**COMPLÉMENT DE PREUVE**

**MODIFICATIONS AUX ÉQUIPEMENTS  
PROPOSÉS POUR LA STATION DE RÉCEPTION  
ET D'INJECTION DE GSR PORTÉ  
À SAINT-FLAVIEN**

**Projet d'investissement visant la construction d'une station  
de réception et d'injection de gaz porté à Saint-Flavien, R-4263-2024**

**Figure 1**  
**Vue détaillée de la nouvelle configuration des équipements de la**  
**station de réception et d'injection**

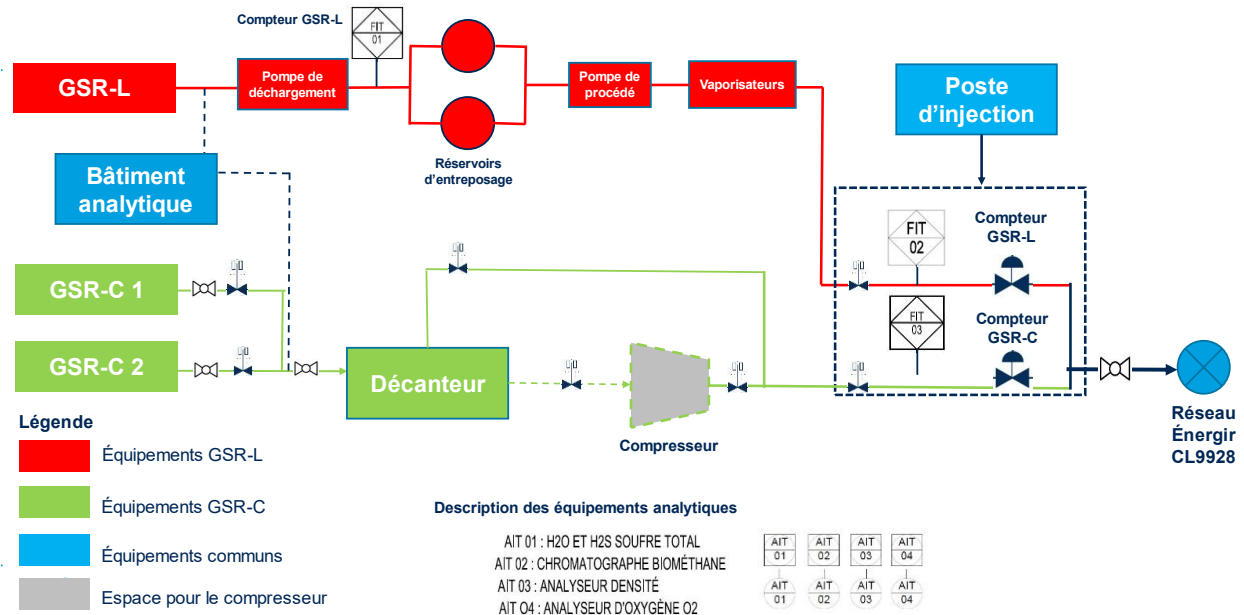
- 1 La décision fut donc prise de ne pas inclure de compresseur dans le présent projet de station  
 2 multiutilisateur. L'espace nécessaire à l'installation d'un tel équipement sera toutefois conservé  
 3 afin de pouvoir procéder à son installation si nécessaire dans une potentielle phase subséquente  
 4 du projet.
- 5 Un croquis du procédé proposé est présenté à la Figure 1 et le Tableau 1 détaille les équipements  
 6 nécessaires pour chaque option.

1 **La solution retenue est donc l'option 1**, soit un système fixe comprenant : une pompe de  
2 déchargement, deux réservoirs d'entreposage usagés allant de pair avec un serpentin de  
3 pressurisation, une pompe de procédé et deux vaporisateurs. Comme indiqué dans le Tableau 1,  
4 un compresseur n'est pas requis avec cette option.

5 Comme illustré sur la Figure 1, la revue des équipements de la station a permis d'optimiser  
6 l'organisation des équipements analytiques en les installant dans le même bâtiment.
